Акт осмотра кровли из полимерной мембраны на стадии монтажа

Универсальное промышленное здание "ГРИМЕЛ"

Осмотр 2

№ 17624-08.21 от 17 августа 2021 г.

1 Наличие Сертификата Мастерства у подрядной организации

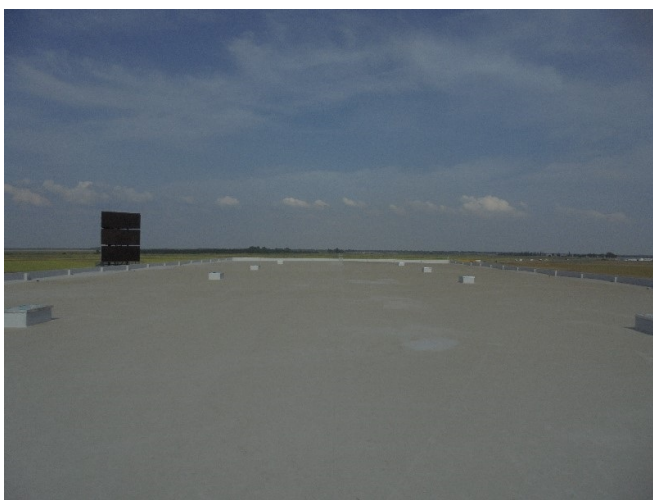
- ✓ Подрядная организация является обладателем действующего Сертификата Мастерства.

16 Контруклон от парапета

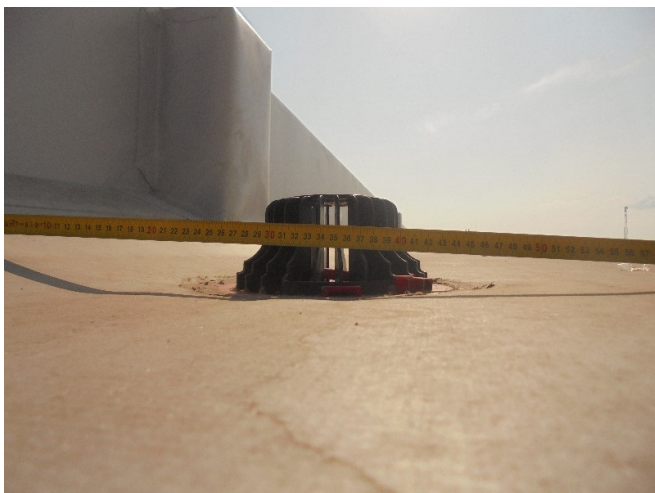
- ✓ Дополнительные уклоны сформированы с применением разуклонки из профиля.

22 Разбежка полотен, либо вариант со сборной полосой

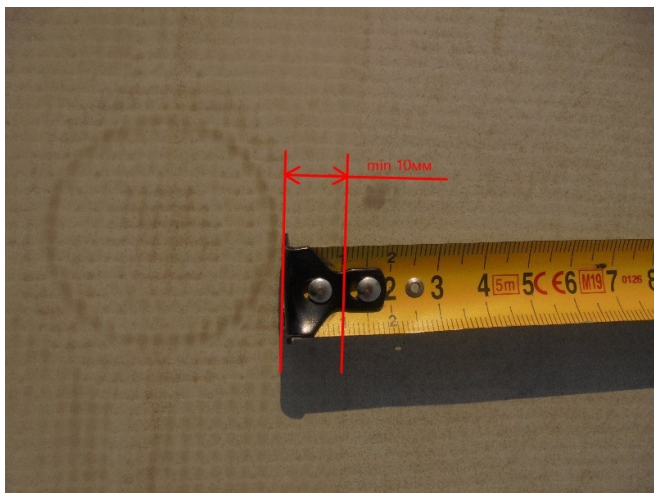
- ✓ Мембрана уложена с разбежкой.
- ✓ При укладке мембраны все внешние углы скругляются.

23 Установка крепежа в полотно

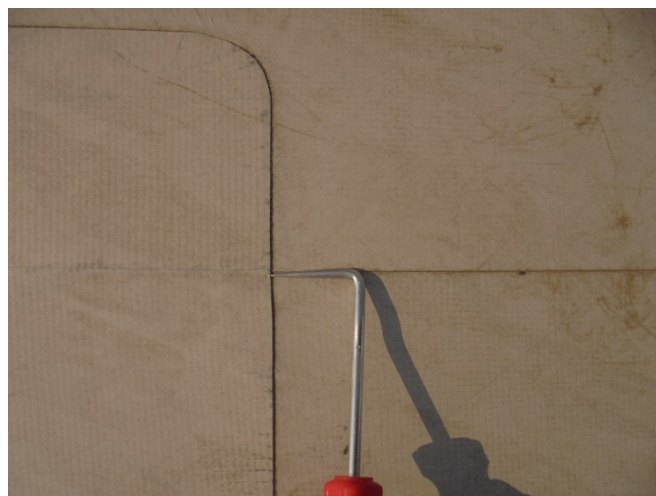
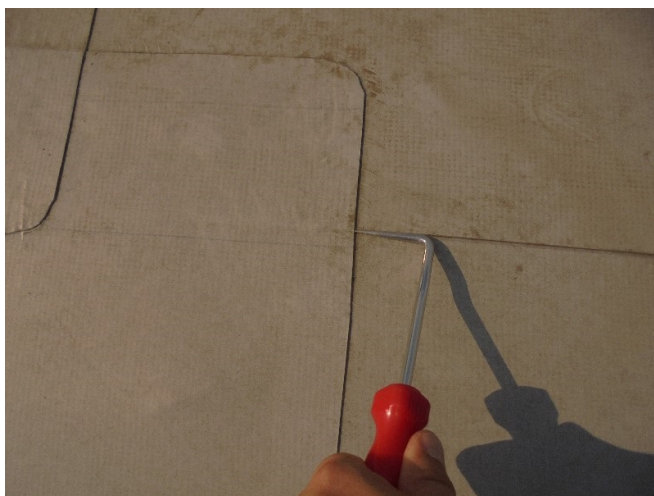
- ✓ От края крепежа до края мембраны расстояние не менее 10 мм.

28 Размеры парапетных зон

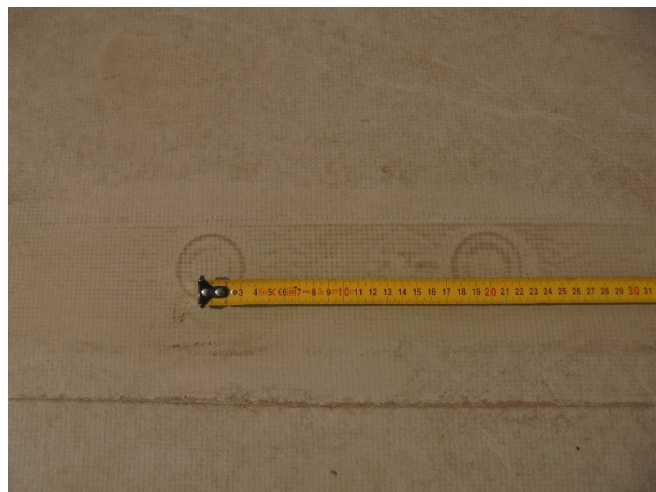
- ✓ Согласно ветровому расчету ТехноНИКОЛЬ: парапетная зона 2,7 м. По факту: парапетная зона 3 м.

31 Автоматическая сварка

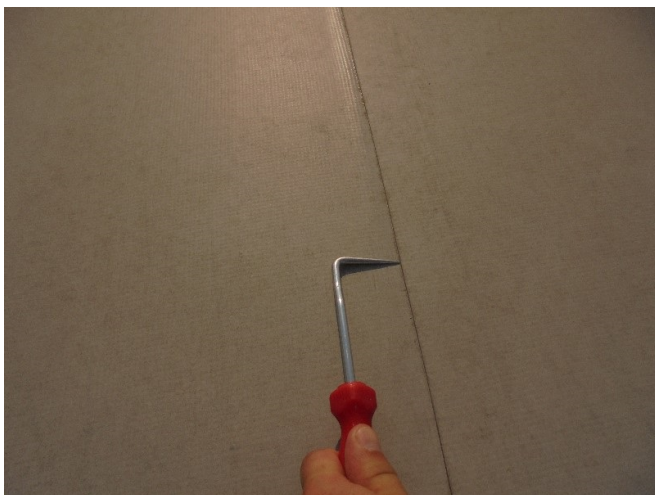
- ✓ Присутствует глянцевая полоса. Присутствует вытек материала. При проверке качества шва пробником непроваров не обнаружено.
